COMUNE DI PORCARI

□ **NOTA INTEGRATIVA ALLE INDAGINI GEOLOGICO-TECNICHE A SUPPORTO DEL
PROGETTO DI PIANO ATTUATIVO PER UN LOTTO "D5"**

Marzo 2013

OGGETTO: *Note integrative alla comunicazione prodotta dall'Ufficio Tecnico del Genio Civile di Area Vasta Livorno-Lucca-Pisa, del 6/3/2013, in merito Piano Attuativo per un lotto "D5", sito lungo via Puccini, nel comune di Porcari- Richiedente Sarti Federico*

FIG. 2 - CARTA DELLA PERICOLOSITA' IDRAULICA

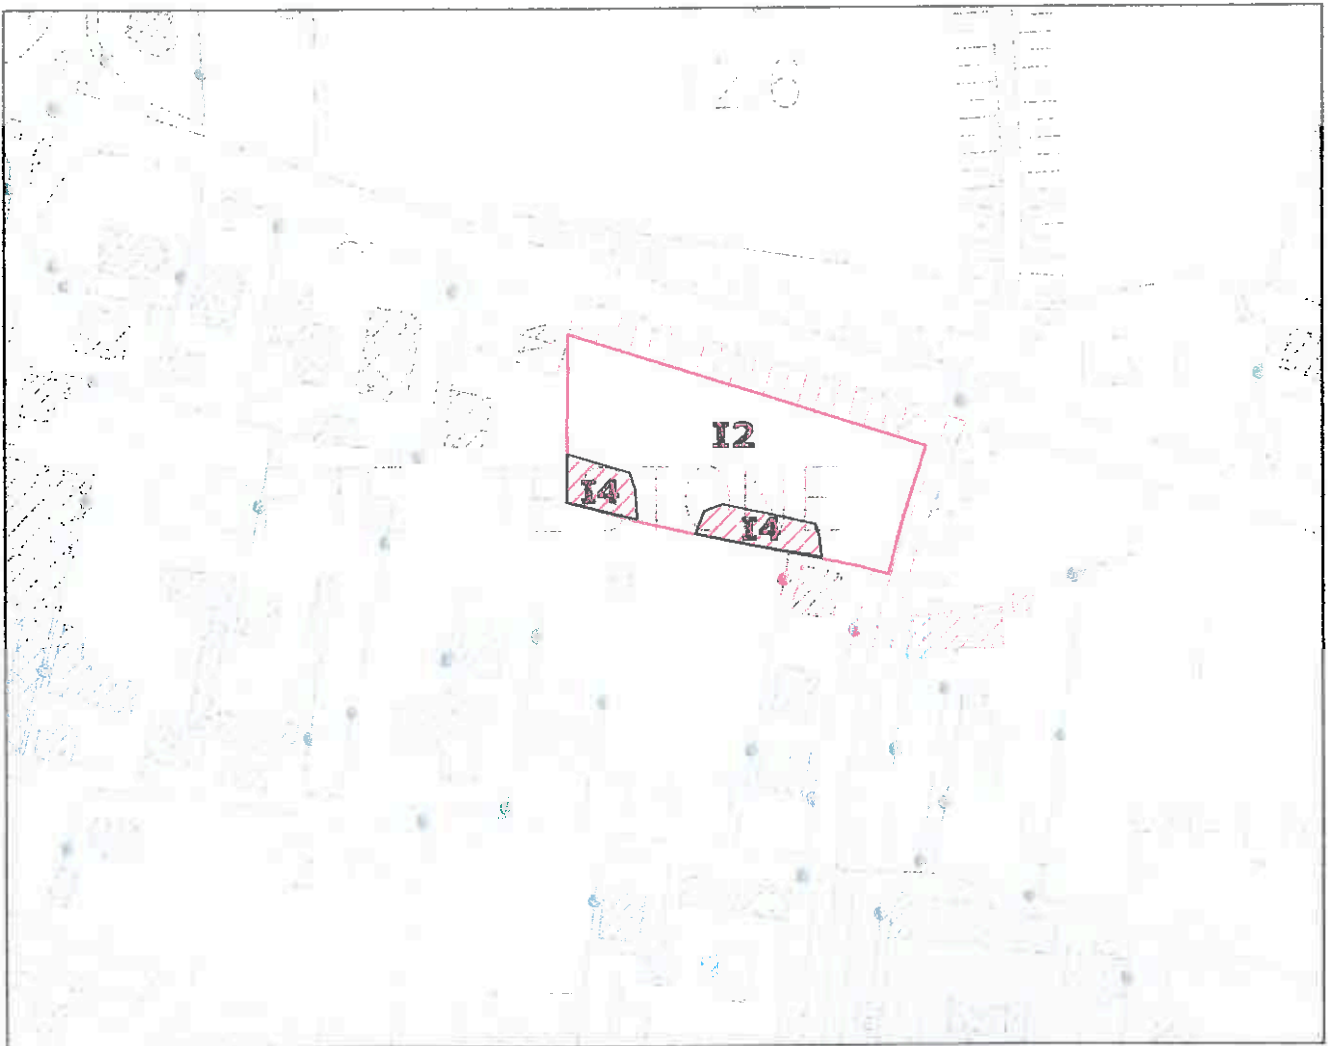
1. Le indagini geologico-tecniche di supporto alla Piano in oggetto a fronte di non ulteriori approfondimenti e revisioni del quadro conoscitivo per gli aspetti idraulici, hanno inteso confermare le stesse pericolosità del RU vigente e non quelle di possibile definizione emergenti alla luce del nuovo documento della *Carta delle aree allagabili per tempi di ritorno di 20 anni* del 2011, peraltro messe in luce nell'ambito di una Variante parziale.

2. Le condizioni di rischio idraulico sono state comunque affrontate e risolte attraverso il confronto con la preposta AdB, al fine della messa in sicurezza dell'intervento per eventi esondativi di transito con tempo di ritorno duecentennale e del non aggravio, a seguito della sua realizzazione, della pericolosità idraulica nel suo intorno. Il quadro prescrittivo definito dalle norme di fattibilità, ma la stessa progettazione architettonico - strutturale del fabbricato richiamano, infatti, esplicitamente l'insieme di tutti quegli interventi e condizionamenti, a cui la "progettazione" è pervenuta sulla base degli esiti dello studio idraulico di dettaglio, a supporto del Piano.
